# **Plan de prévention des risques naturels de la commune de Vallorcine**

## **Rapport proposant le projet de PPR pour approbation**

15/03/21

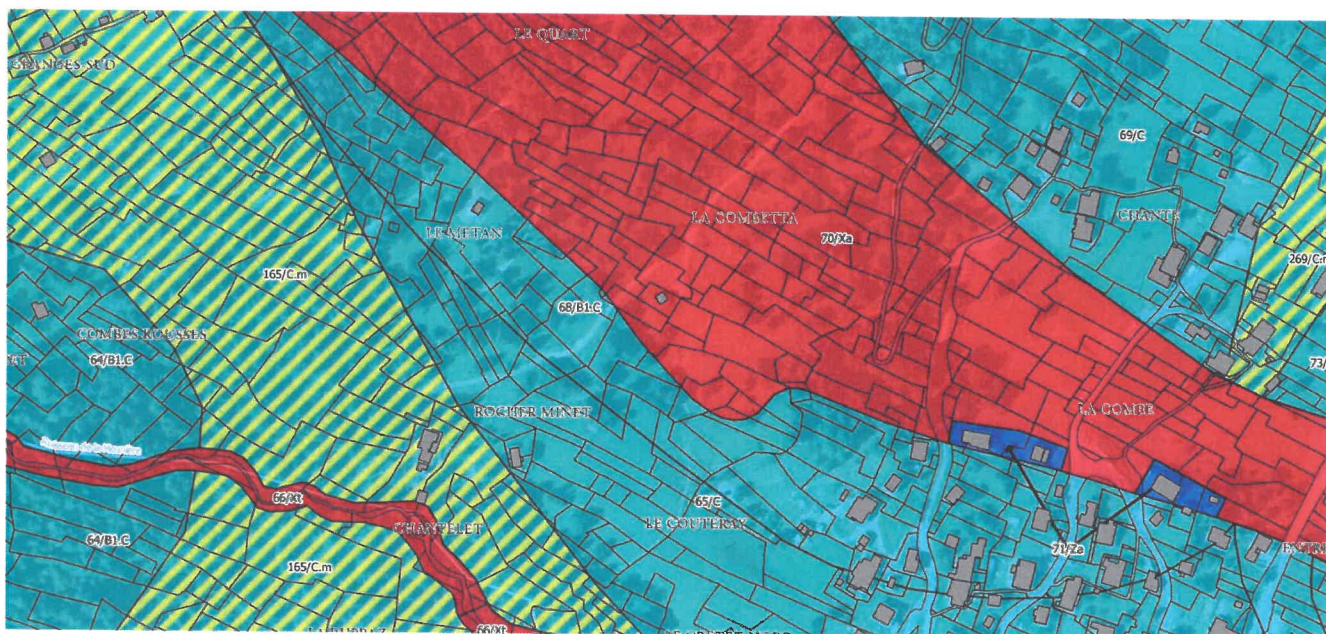
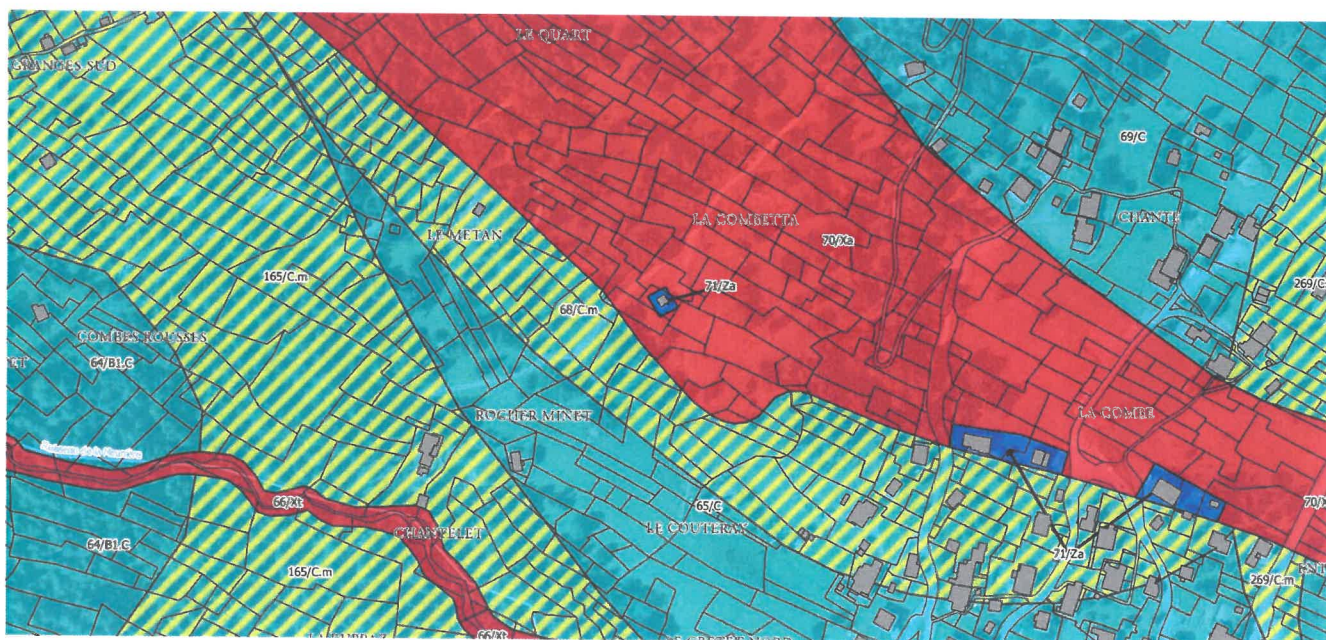
A la Combe, la zone d'aléa n°23 correspondant à l'avalanche aérosol de rive droite issu de l'expertise RTM est transformée en aléa de référence exceptionnelle d'avalanches (ARE) compte tenu de sa fréquence estimée proche du centennal, de l'absence d'historique, et de la faible probabilité de le voir se produire en l'état actuel ou prévisible du boisement.

La zone réglementaire 68 passe donc des indices réglementaires B1.C (aérosol faible et glissement faible) aux indices C.m (ARE et glissement faible). La zone d'aléa A1G1 est remplacée par du G1 seul et le zonage d'ARE est inchangé.

Dans ce secteur, la zone réglementaire 71/Za a été créé pour recouvrir le chalet existant au-dessus du hameau (habitation temporaire, absente de la Mappe Sarde comme du cadastre de 1922) qui se trouve dans l'emprise de la coulée (aléa fort d'avalanches).

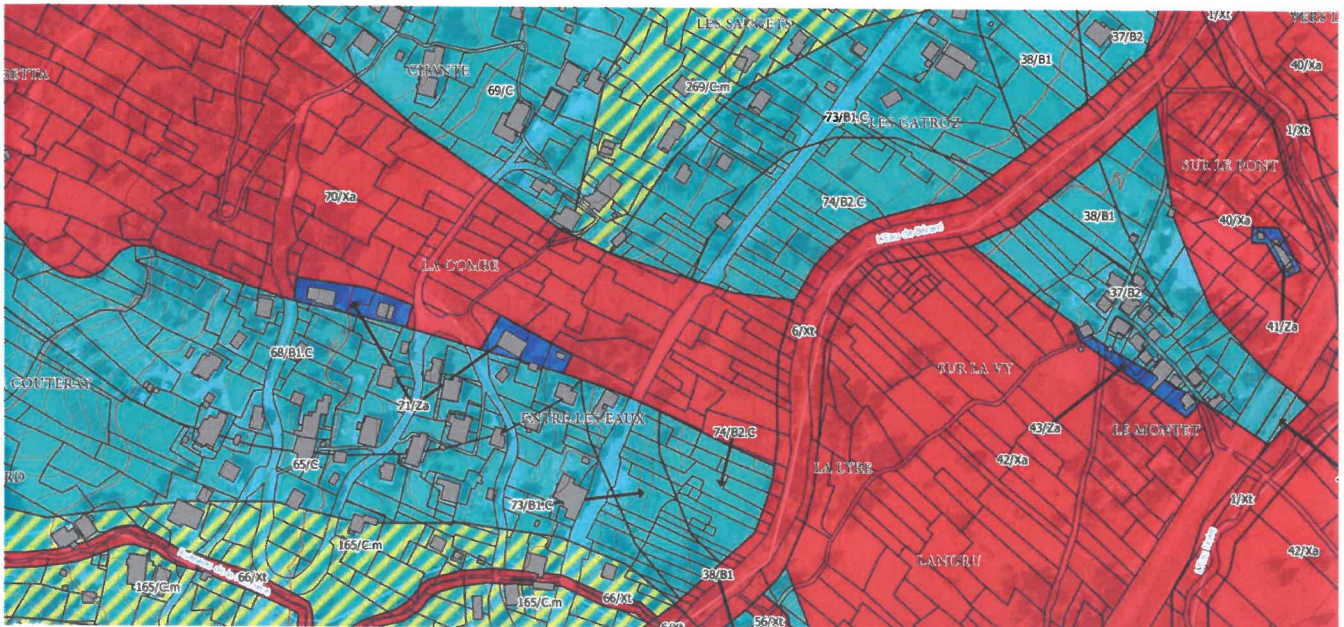
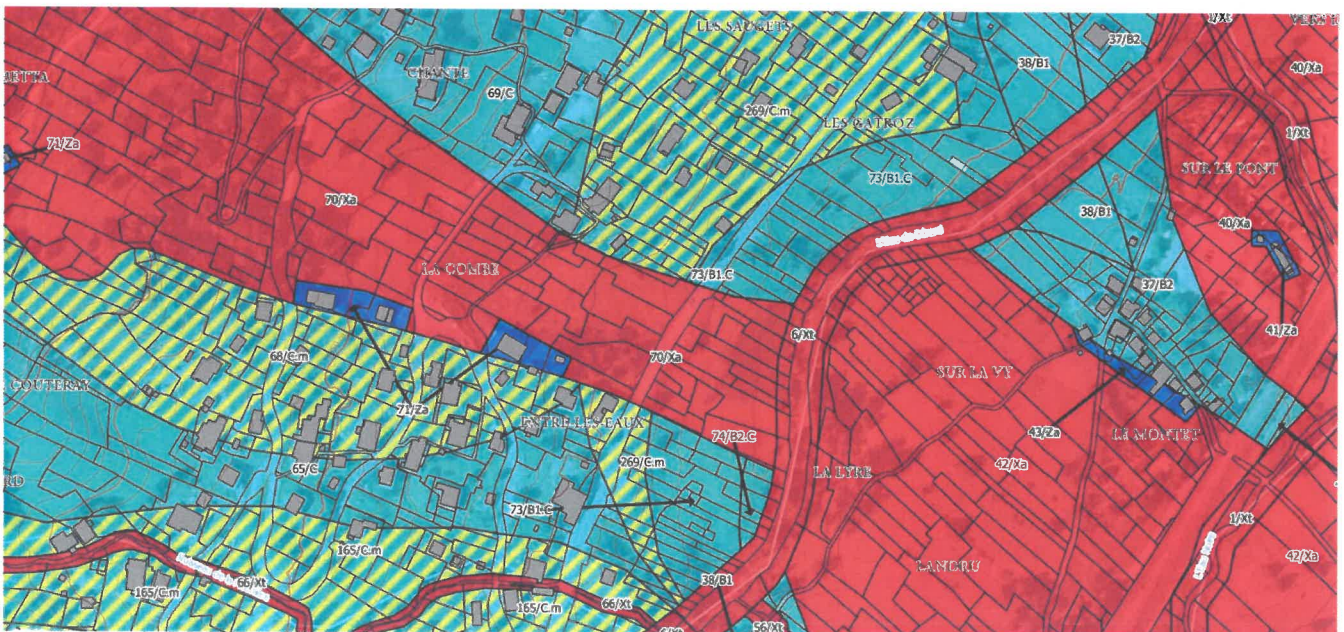
A la Combe, **Entre les Eaux et les Gatroz**, l'avalanche du Praz de Lys (zone d'aléa 11) voit ses zones d'avalanches aérosol sensiblement réduites, pour tenir compte de leur absence dans l'historique et de la plus grande distance au pied de pente raide par rapport à l'avalanche voisine. L'aléa d'avalanches aérosol moyen (zone réglementaire 74/B2.C) reste en rive droite de l'Eau de Bérard sauf sur une petite zone au sud. L'aléa d'avalanches aérosol faible (zone 73/B1.C) est diminué de 50 m de distance et de 10 m de dénivelé environ.

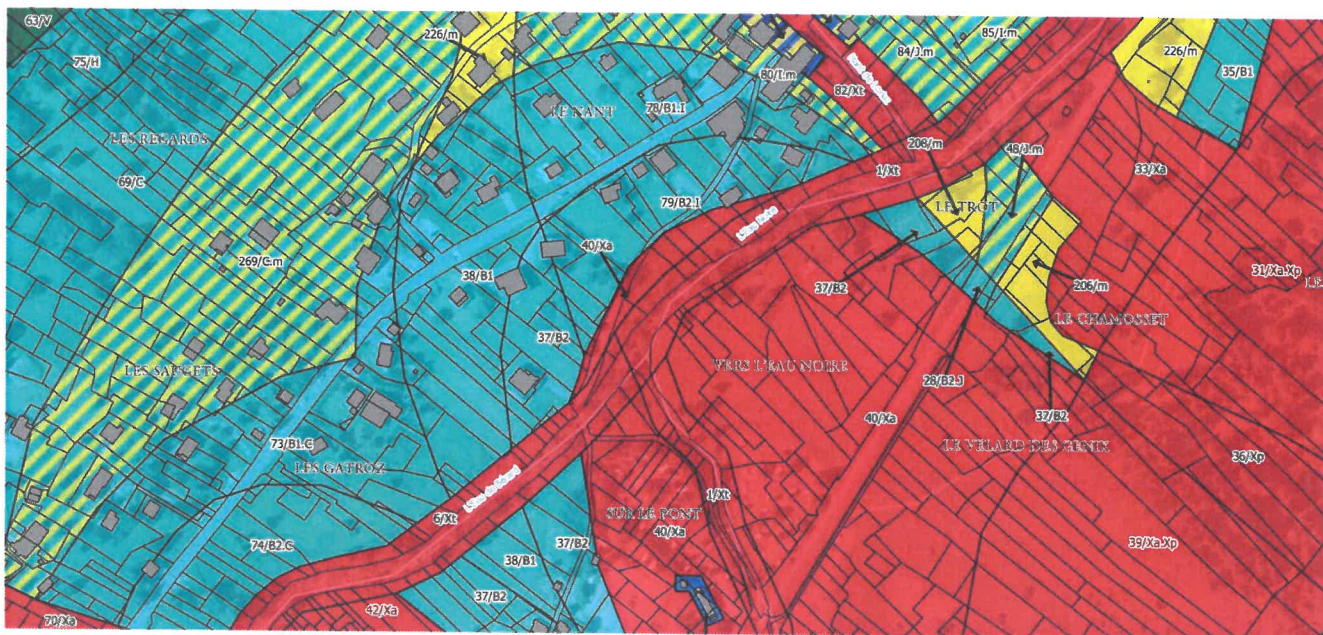
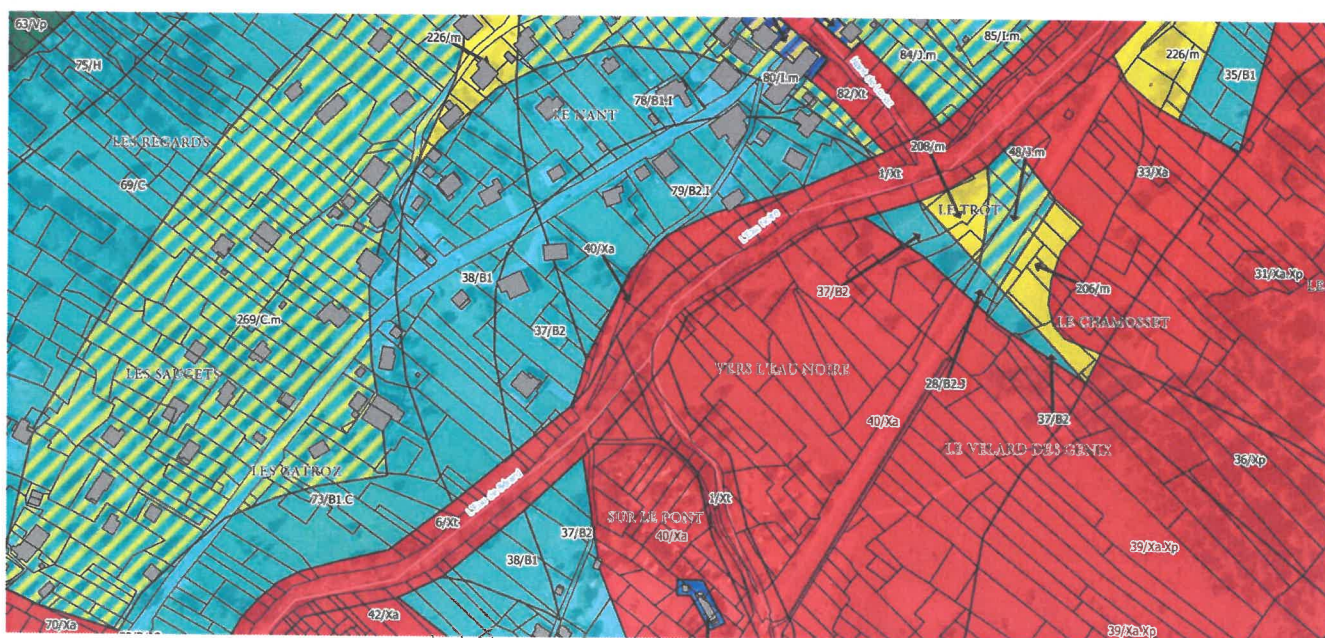
A contrario vers **Le Nant**, sur l'avalanche voisine des Posettes Nord (zone d'aléa 10), l'aléa d'avalanches aérosol moyen (zones réglementaires 37/B2 et 79/B2.I) voit sa limite légèrement agrandie d'une douzaine de mètres et passe en amont de la route, pour tenir compte de l'historique à ce niveau et de

la plus grande proximité du pied de pente. La limite est également légèrement retaillée pour une meilleure lisibilité au Montet.

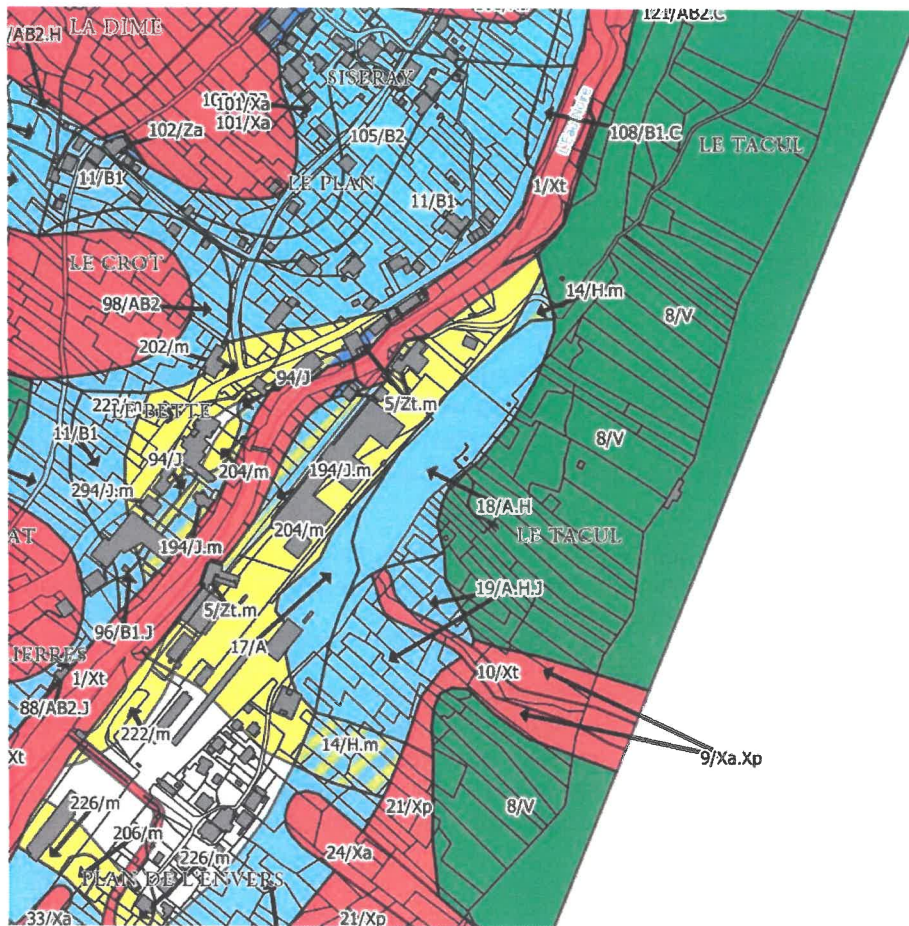
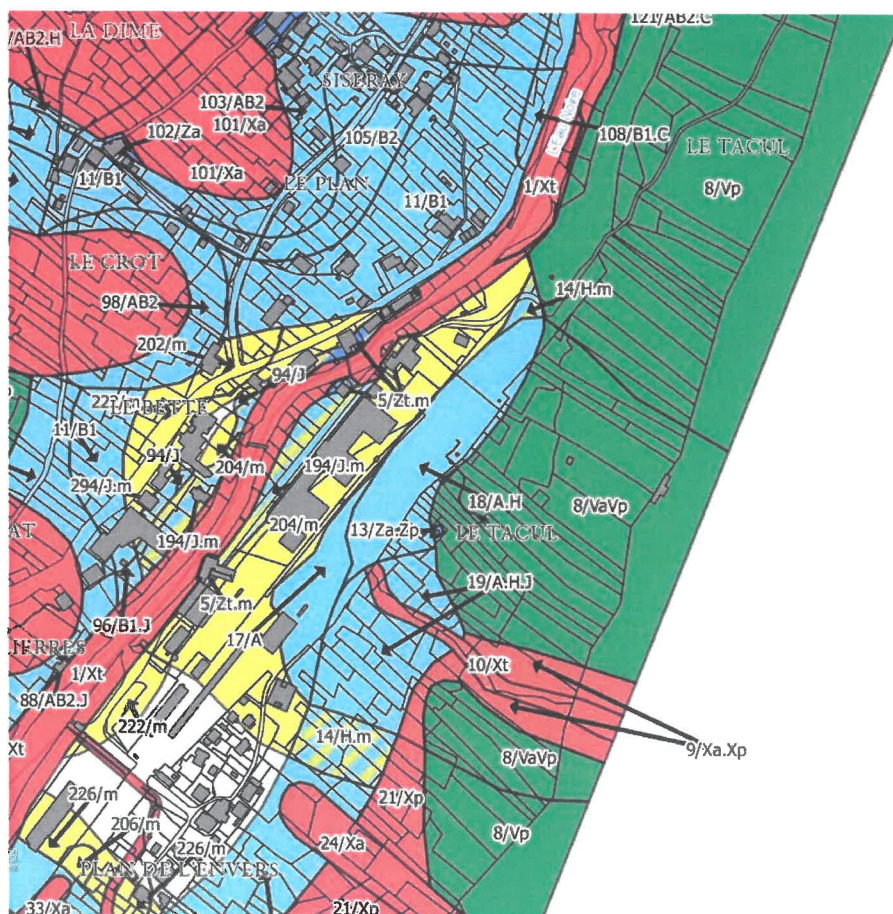
Les zones V de forêt à fonction de protection sont inchangées du point de vue de leurs prescriptions, mais elles sont subdivisées en zones Va et Vp pour indiquer les phénomènes présents sur la zone (V indice a pour avalanches et V indice p pour chutes de pierres). Différents contours sont donc rajoutés au sein des zones vertes (exemple sur le Nant Vouilloz).

### Zonage du hameau du Siseray

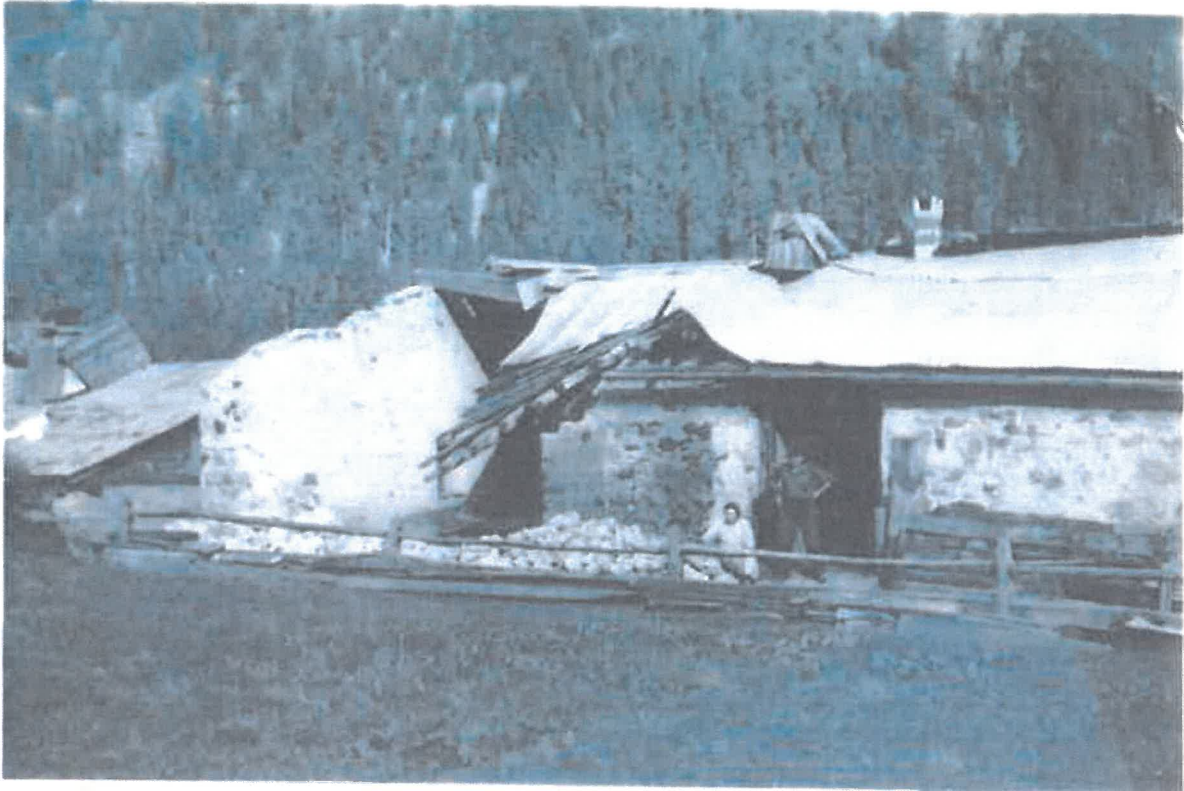
La question du zonage des risques d'avalanches sur le hameau du Siseray a fait l'objet de nombreuses observations. Il nous a paru plus simple d'aborder ce point dans sa globalité pour pouvoir s'y référer ensuite dans les avis particuliers.

La zone réglementaire bleu foncé zone 102/Za ( prescriptions fortes pour avalanches en zone bâtie) qui recouvre les premières habitations exposées de ce hameau a fait l'objet de nombreuses observations. Ce constat est déjà ressorti dans le cadre de la réunion publique du 25 novembre 2019 et de la consultation de la population qui a eu lieu du 29/11/2019 au 12/12/2019.

Le bureau d'études Géolithe ainsi que le service RTM qui assure une mission d'assistance à maîtrise d'ouvrage ont conseillé à la DDT de ne pas abaisser le niveau des aléas d'avalanches de fort (A3) à moyen (A2) sur la partie haute de ce hameau.

Ce couloir a fait l'objet d'une modélisation du service RTM (rapport d'avril 2018) qui sera joint au projet de PPR soumis à approbation. Les pressions maximales d'impact déterminées dans cette zone dépassent le seuil de pression de 30 kPa caractéristique du niveau d'aléa fort d'avalanches.

**Aucune modification du zonage des avalanches sur le hameau du Siseray ne sera réalisée dans le projet de PPR**

### **M. et Mme BERGERAND**

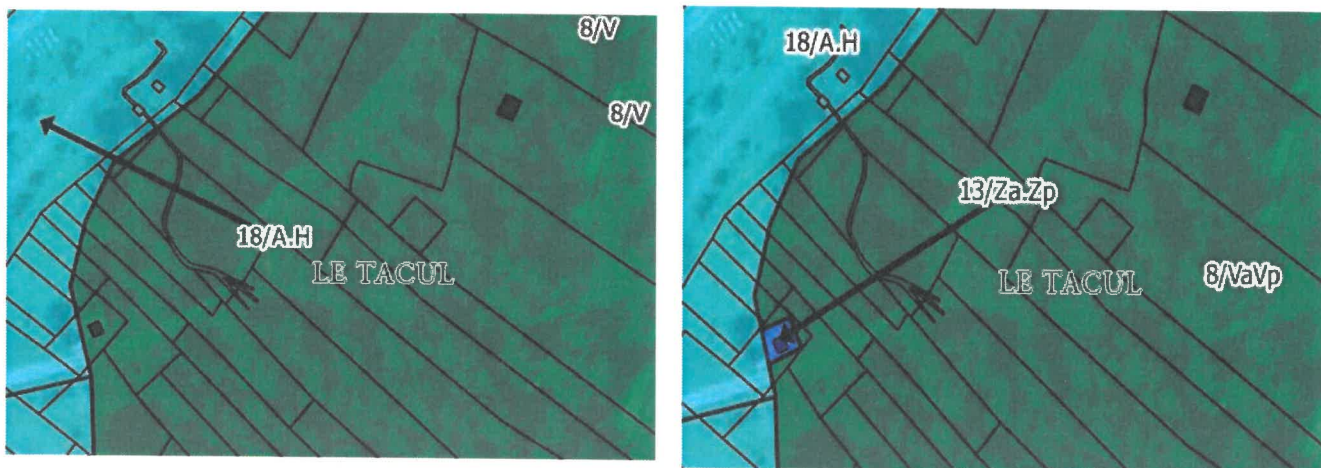
69, route de la Forêt Verte (parcelle n°3327)

Ils demandent le reclassement de leur habitation classée en zone réglementaire verte V, en zone bleu foncé Za.

Ils s'interrogent sur l'élargissement global des zones d'aléas faibles notamment au niveau du hameau du Plan, sans qu'aucun nouvel évènement ne soit mentionné dans le projet de PPR. Ils relèvent que Le Plan n'est pas mentionné dans le règlement.

**Avis DDT : La mention du lieu-dit Le Plan a été ajoutée dans le tableau de correspondance aléas/règlement, en page 6 du Règlement.**
